東通原子力発電所 津波評価について
(第1068回審査会合コメントに対するコメント回答及び評価方針)

2023年8月4日
東北電力株式会社

本日の説明内容

■敷地前面の設定範囲の考え方

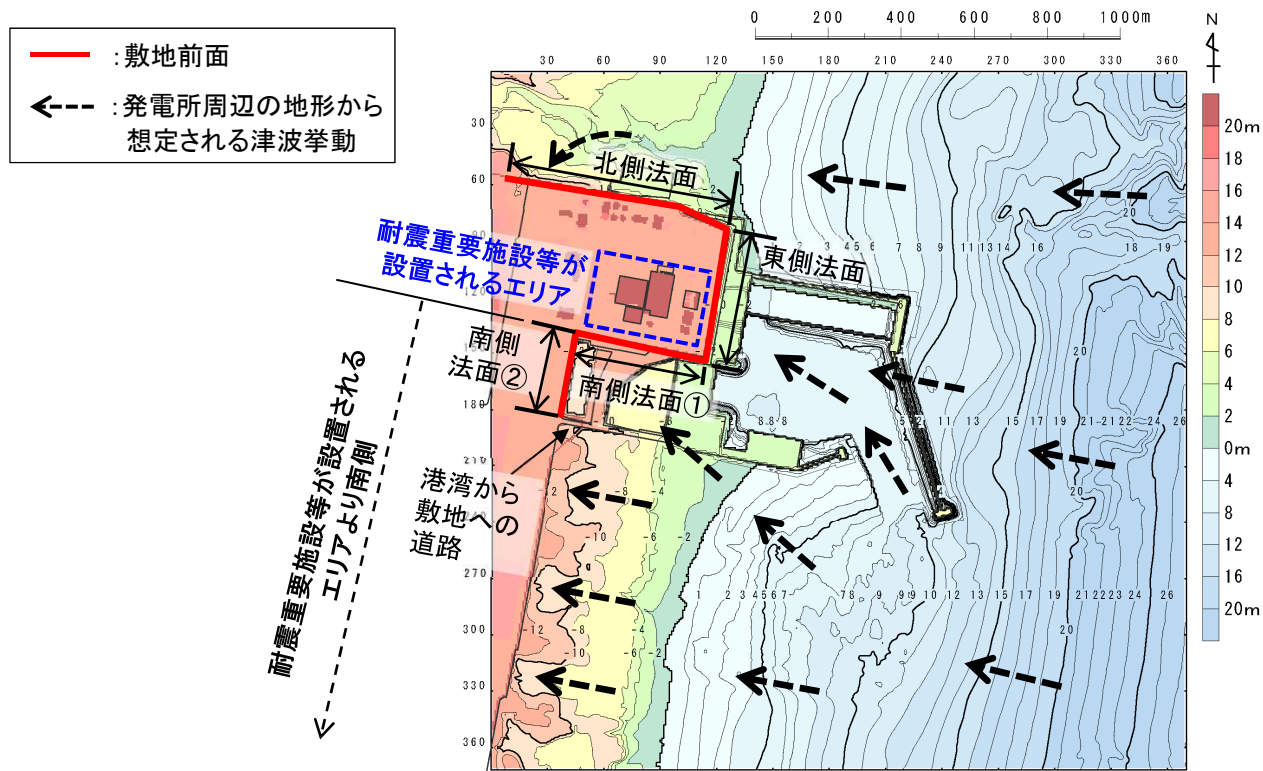
No.	コメント内容
S222	水位上昇側の津波水位評価位置のうち敷地前面の設定の考え方について説明すること。また、取水口前面、補機冷却海水系取水口前面及び放水路護岸前面を評価位置に設定する目的について、図等を用いて説明すること。

- 発電所周辺の地形から想定される津波挙動を考慮し、敷地(T.P.+13.0m)のうち耐震重要施設等が設置されるエリア(以下、「エリア」という。)を取り囲むように津波水位の評価位置を設定した(敷地前面を北側法面、東側法面、南側法面①、南側法面②で構成した)。

- 北側法面: 東から来襲した津波が谷状地形に沿って遡上し、エリアへの遡上波の回り込みが想定されることから評価位置とし、北側法面の西側の端部はT.P.+16.0mの地山に擦りつく位置に設定した。
- 東側法面: 東から来襲した津波が直接来襲することが想定されることから、評価位置に設定した。
- 南側法面①: 東から来襲した津波が海底地形の影響により北西方向に回折し、エリアへの遡上波の回り込みが想定されることから評価位置に設定した。
- 南側法面②: エリアより南側は、東から来襲した津波が海底地形の影響によりそのまま西方向へ遡上することが想定されるため、エリアへの遡上波の回り込みはなく、津波水位の評価位置として設定する必要はない。ただし、「南側法面①」の西側の端部がエリアに近接することから、一定の離隔を確保する観点で「南側法面②」を評価位置に設定し、その端部は港湾から敷地への道路の交差部までとした。以上から、南側法面②よりさらに南側は評価位置に設定しない。

1.2 評価方針

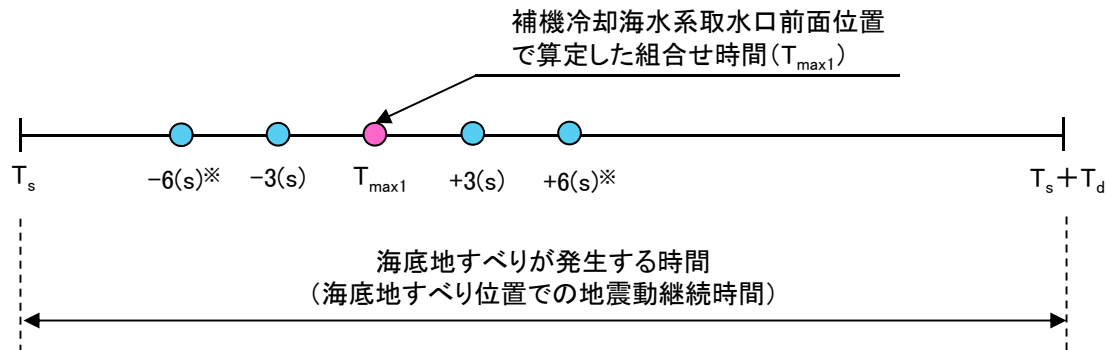
No.	コメント内容
S221	地震に起因する津波と地震以外に起因する津波の評価のうち水位下降側評価の組合せ時間算定位置について、安全機能を有しない取水口前面位置を設定することの必要性について再整理すること。

- ・ パラメータスタディ範囲を広めに設定することを目的に、補機冷却海水系取水口前面位置に加え、水位上昇側の評価位置である取水口前面位置でも組合せ時間を算定する方針としていたが、同設備は安全機能を有しない設備であることから、組合せ時間算定位置として設定しない方針に変更する。
- ・ 以上から、パラメータスタディ範囲は、補機冷却海水系取水口前面位置で算定した組合せ時間を基本に設定し、最大水位下降量及び補機冷却海水系取水口敷高を下回る継続時間を評価する。

■海底地すべりの発生タイミングに関する考察

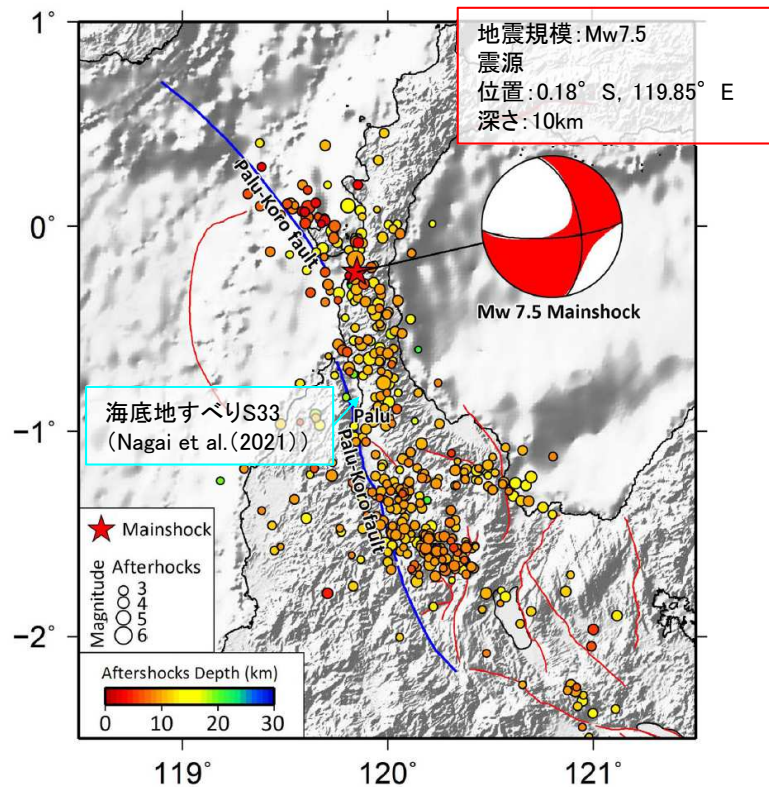
No.	コメント内容
S223	連動型地震と日高舟状海盆の海底地すべりの組合せ評価のうち水位上昇側の評価について、海底地すべり位置での地震動継続時間の時間範囲で、線形足し合わせにより組合せ時間を算定し、同波動場で解析する方法を用いると地震単独の水位よりも水位が低下する理由を説明すること。その際、他の組合せ評価方法の必要性も含めて検討すること。

- Nagai et al.(2021)による地震発生60秒後に発生した海底地すべりS33が、パル・コロ断層の活動により発生した地震動継続時間中に発生したものを確認するため、Noda et al.(2002)による振幅包絡線の経時特性から得られる地震動継続時間と比較した。
- 海底地すべりS33位置での地震動継続時間は地震発生後22.4秒～95.9秒であることから、海底地すべりS33は地震動継続時間中に発生したものと考えられる。

■評価方針

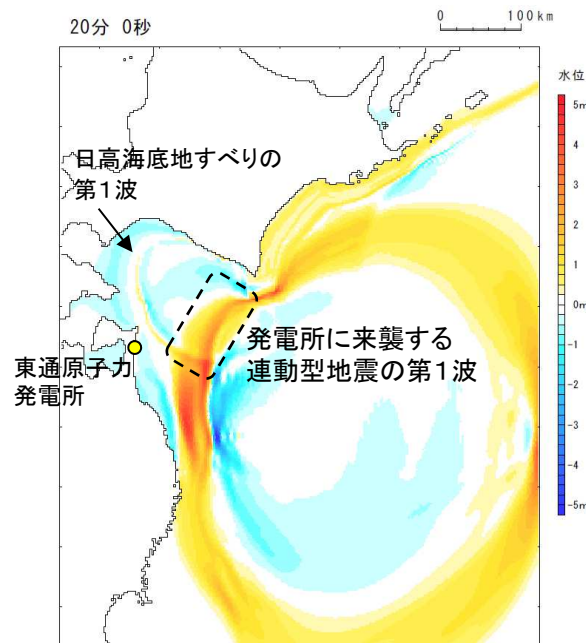
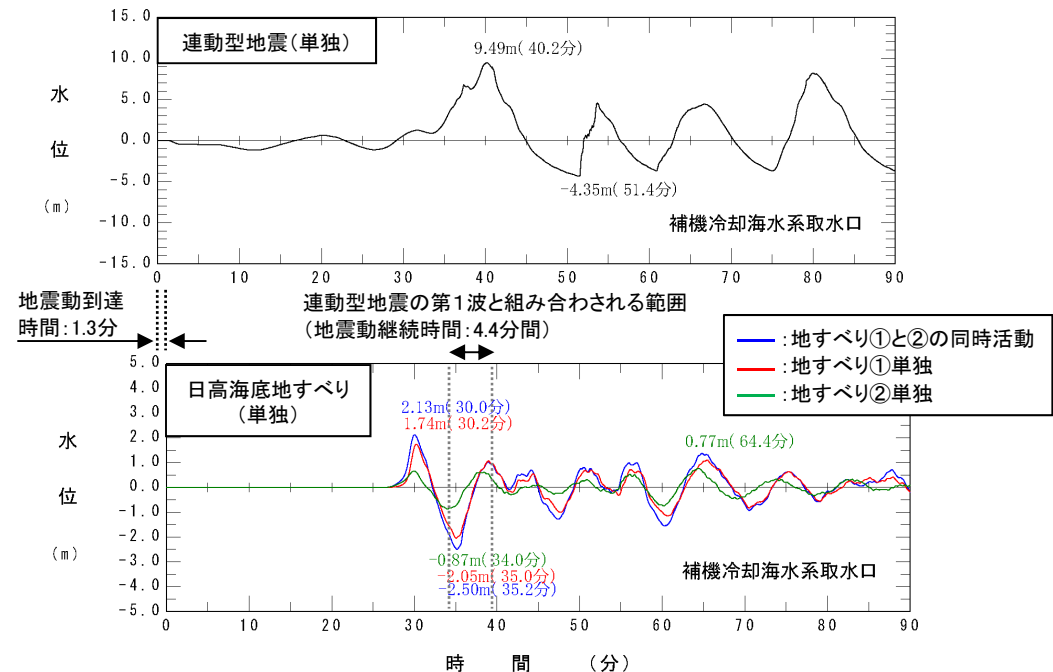
No.	コメント内容
S223	連動型地震と日高舟状海盆の海底地すべりの組合せ評価のうち水位上昇側の評価について、 <u>海底地すべり位置での地震動継続時間の時間範囲で、線形足し合わせにより組合せ時間を算定し、同波動場で解析する方法を用いると地震単独の水位よりも水位が低下する理由を説明すること。</u> 【検討1】 その際、 <u>他の組合せ評価方法の必要性も含めて検討すること。</u> 【検討3】

- 各津波波源と発電所の位置及び海底地すべりの発生時間範囲の関係から、日高舟状海盆の海底地すべりに伴う津波が先に沖合を通過し、発電所に到達する。そのため、沖合では日高海底地すべりの第1波の引き波と連動型地震の第1波(押し波)が干渉し、発電所地点では、(沖合で干渉した)連動型地震の第1波(押し波)と日高海底地すべりの第2波(押し波)が組み合わされる。
- 上記に対し、「地すべり①と地すべり②の同時活動」は、地すべり規模の保守性を考慮したことにより、第1波の水位下降量は -2.5m^* と大きく、その周期は約10分 * 、波長は30km程度と長い津波となり、これが、連動型地震(単独)津波の水位を下回る要因になっていることを確認した。
- 海底地すべりの津波特性は想定する地すべり規模に起因するため、「地すべり①単独」及び「地すべり②単独」の津波特性は、「地すべり①と地すべり②の同時活動」と異なる。
- 特に、「地すべり②単独」については、「地すべり①と地すべり②の同時活動」に対して、第1波の水位下降量は1.6m程度小さい * とともに、周期は2分程度 * 、波長は5km程度短いことから、連動型地震との組合せを評価した場合、連動型地震(単独)津波の水位を上回る可能性がある。

- 上記東通のサイト特徴から、日高海底地すべりの第1波の水位下降量、周期及び波長の大小が評価に与える影響を検討することが重要であることを踏まえ、「地すべり①と地すべり②の同時活動」に加え、「地すべり①単独」及び「地すべり②単独」との組合せを評価する。
- なお、日高海底地すべりの形成過程から「地すべり①の発生後に、地すべり②が発生するケース」も考えられるが、発電所に先行して到達する地すべり①の第1波の水位下降量に、遅れて到達する地すべり②の第1波の水位上昇量を足し合わせても、地すべり②単独の第1波の水位下降量を上回らない。したがって、時間差を考慮した地すべりとの組合せ津波の水位は、地すべり②単独との組合せ津波の水位を下回る。
